Mission régionale d'autorité environnementale

**Avis délibéré de la Mission Régionale  
d'Autorité environnementale Auvergne-Rhône-Alpes  
relatif à la mise en compatibilité du plan local d'urbanisme  
de la commune de Sarcey (69)  
dans le cadre d'une déclaration de projet**

Avis n° 2018-ARA-AUPP-00508  
G 2018-004636

Illustration 3 – situation du projet – source déclaration de projet  
report des éléments d'information sur les mares et zones humides et la « haie paysagère » - MRAe

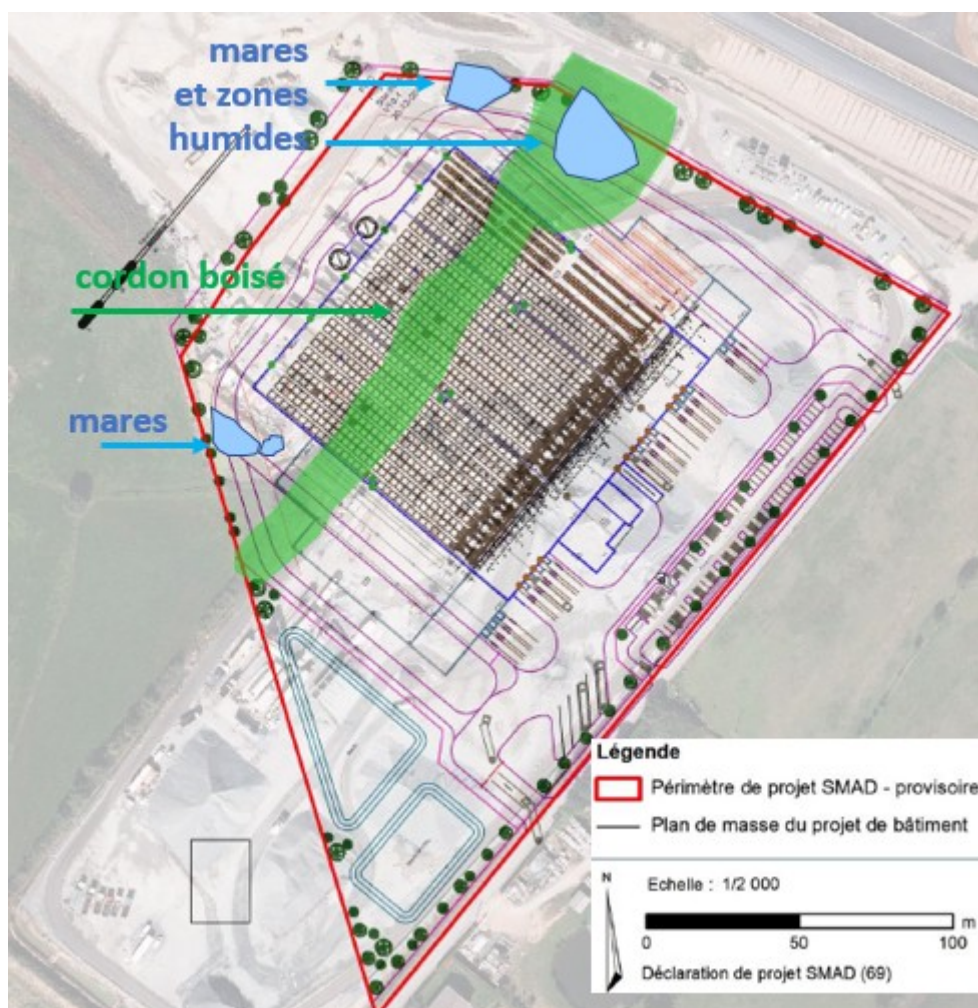
- comprend quatre zones humides<sup>12</sup>, dont deux mares<sup>13</sup>, au nord de la zone d'étude qui accueillent des populations d'amphibiens protégés et remarquables ;
- est concerné par plusieurs espèces protégées<sup>14</sup> ;
- est couvert par un corridor écologique de type « fuseau » identifié comme étant à remettre en bon état dans le schéma régional de cohérence écologique (SRCE)<sup>15</sup> ;
- contient une haie paysagère, conservée lors de la construction de l'autoroute A89 au titre d'une mesure d'évitement, présentant une fonction de biodiversité.

Les impacts du projet sur les mesures d'évitement (deux mares et une haie paysagère) et sur d'éventuelles mesures compensatoires prises au titre de la « loi sur l'eau » ou des « espèces », dans le cadre de la création de l'autoroute A89 (mesures citées dans le dossier de déclaration de projet<sup>35</sup>) mériteraient également d'être clarifiés.
